[連-130226]

## 標準後付式BC、70mm見込NCタイプ

### 『BB電源・カバーブラケット3』標準出荷のご案内

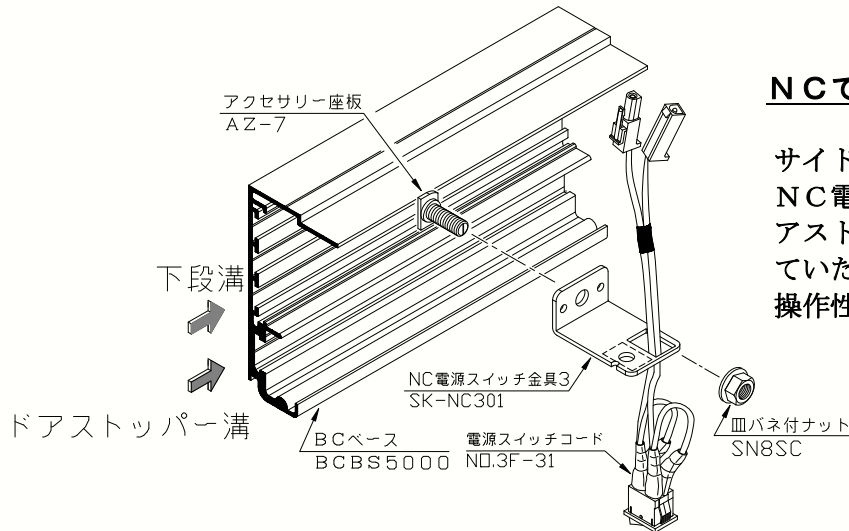
BC・NCタイプに「BB電源・カバーブラケット3」標準出荷のご案内をさせていただきます。

#### ●変更品の取付け

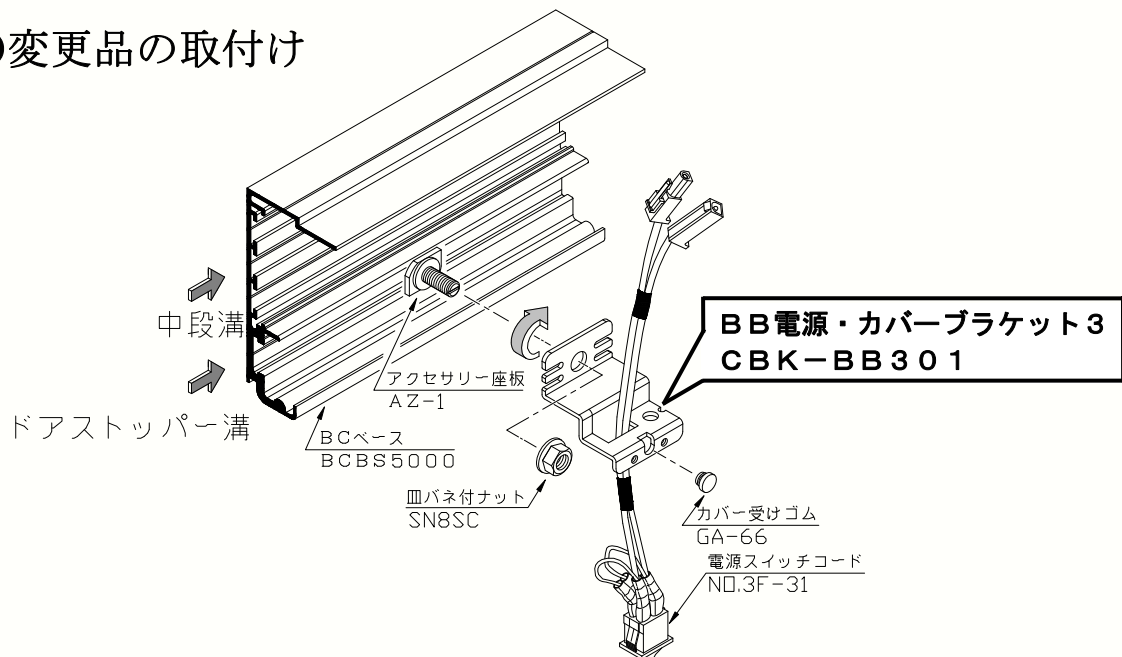
さて、現在代理店様よりご愛顧いただいております、標準後付式BCタイプ及び70mm見込NCタイプ片引につきましては、カバー・サイドフタ無（0）のご注文の際には、NC電源スイッチ金具をドアの戸当り側（全閉側）に組込んで出荷しております。

しかし、代理店様からいただいたアンケート結果や情報などによりますと、電源スイッチが奥側なので、シャッター棒や傘等によるスイッチ操作によって、電源スイッチの損傷・破損にも繋がっているとお聞きしております。

つきましては、弊社では代理店様にご不便をおかけすることのない様、スイッチ操作時の作業性の向上を考慮し、後付式BC・NCタイプ片引（0）の場合でも、EB引分用に組み込みしている『BB電源・カバーブラケット3』を標準出荷させていただきます。

その場合、カバーブラケット3と吊り元が干渉する可能性があります。

サイドフタの有無に関わらずNC電源スイッチ金具3をドアストッパー溝に取付け直していただく事で、スイッチの操作性が良くなります。

大変お手数ですが、ベースの中段溝に入れ替えていただくようお願いいたします。
